Informe Consolidado de Solicitud de Aclaraciones, Rectificaciones y/o Ampliaciones Complementario a la Declaración de Impacto Ambiental del Proyecto "Parque Solar Lucero"

Nombre del Titular : Parque Solar Lucero SpA
Nombre del Representante Legal : jose maria grugues ortuño
Dirección : Avda. La Dehesa 1201, Torre Norte, Of. 510

El presente Informe Consolidado de Solicitud de Aclaraciones, Rectificaciones o Ampliaciones a la Declaración de Impacto Ambiental del proyecto "Parque Solar Lucero", contiene las observaciones generadas en virtud de la revisión de la Adenda.

Figura: vista en elevación circundante a la ubicación del proyecto Lucero.

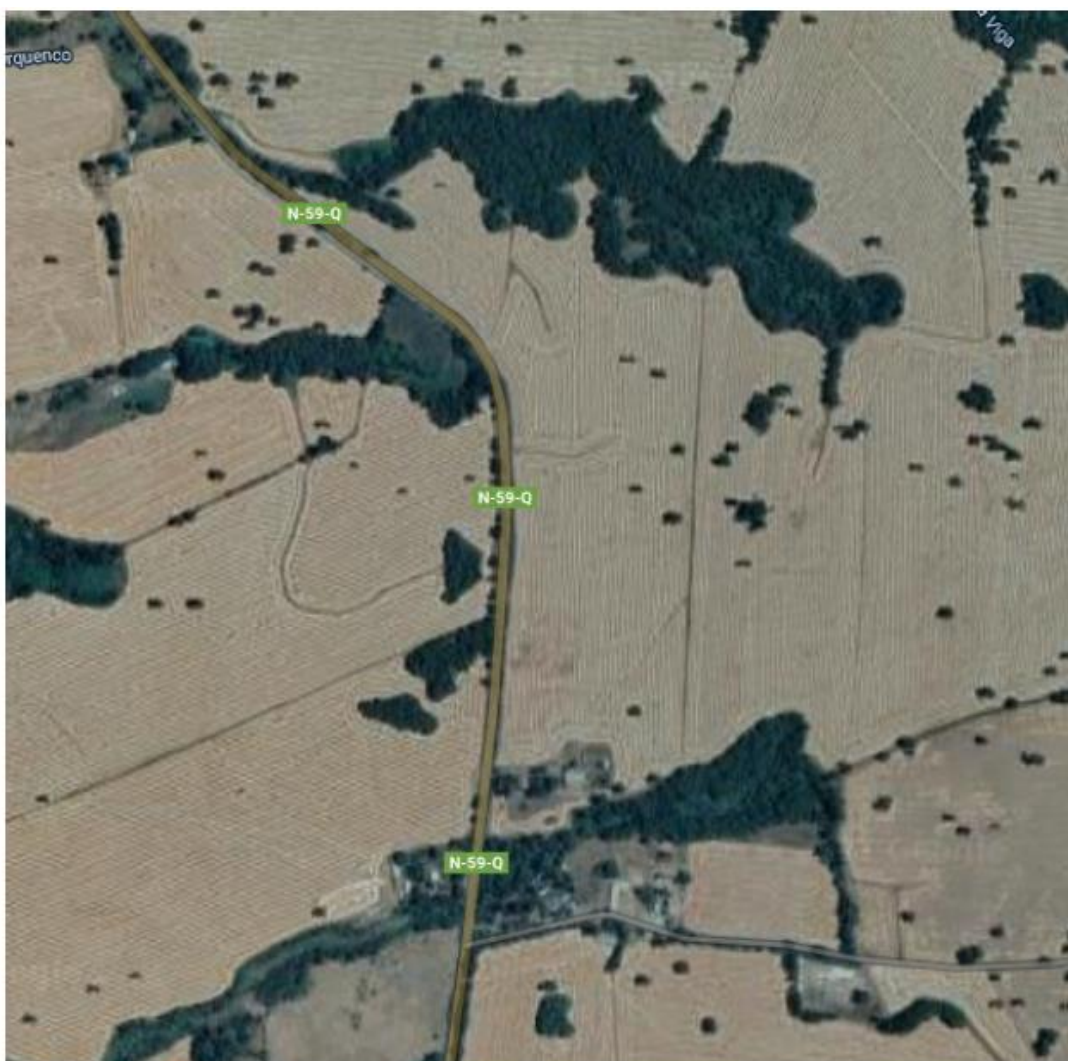
2.1 Como se aprecia en la figura, existen cuerpos de agua (lagunas), cursos de agua y humedales en las inmediaciones del emplazamiento proyectado de la planta. Por tanto, es importante determinar el impacto de la instalación de generación en los ecosistemas circundantes.

Se reitera lo observado a objeto que el proyecto aclare el detalle del anexo F del plan de contingencias y emergencias, específicamente sobre incendios e incendios forestales y a lo observado. Se solicita no remitir información genérica del proyecto.

Se reitera lo observado con objeto de incorporar la “figura de la observación 51” sobre implementación de corta fuego como medida pasiva frente a incendios forestales, además de aclarar el detalle del anexo F del plan de contingencias y emergencias, específicamente sobre incendios e incendios forestales. Se solicita no remitir información genérica del proyecto.

Figura: vista en elevación circundante a la ubicación del proyecto Lucero.

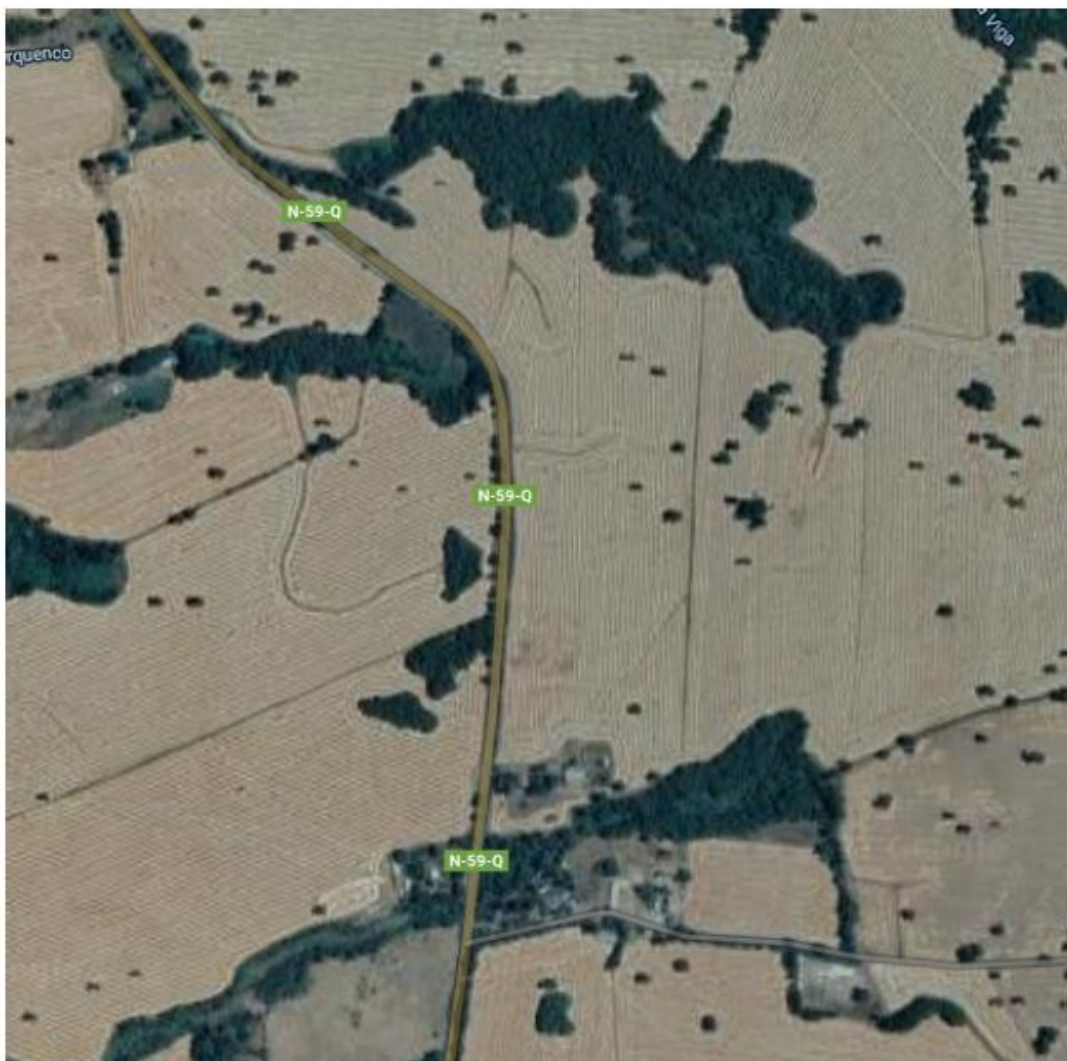
- 3.1 Como se aprecia en la figura, existen cuerpos de agua (lagunas), cursos de agua y humedales en las inmediaciones del emplazamiento proyectado de la planta. Por tanto, es importante determinar el impacto de la instalación de generación en los ecosistemas circundantes.

Se reitera lo observado a objeto de detallar el plan de contingencia y emergencia que contiene los medios de comunicación con la comunidad y los servicios de emergencia para la prevención y ataques de incendios. Se deberá dar respuesta, sin remitir a información genérica de la DIA o la Adenda.

Se reitera lo observado con objeto de incorporar la “figura de la observación 51” sobre implementación de corta fuego como medida pasiva frente a incendios forestales.
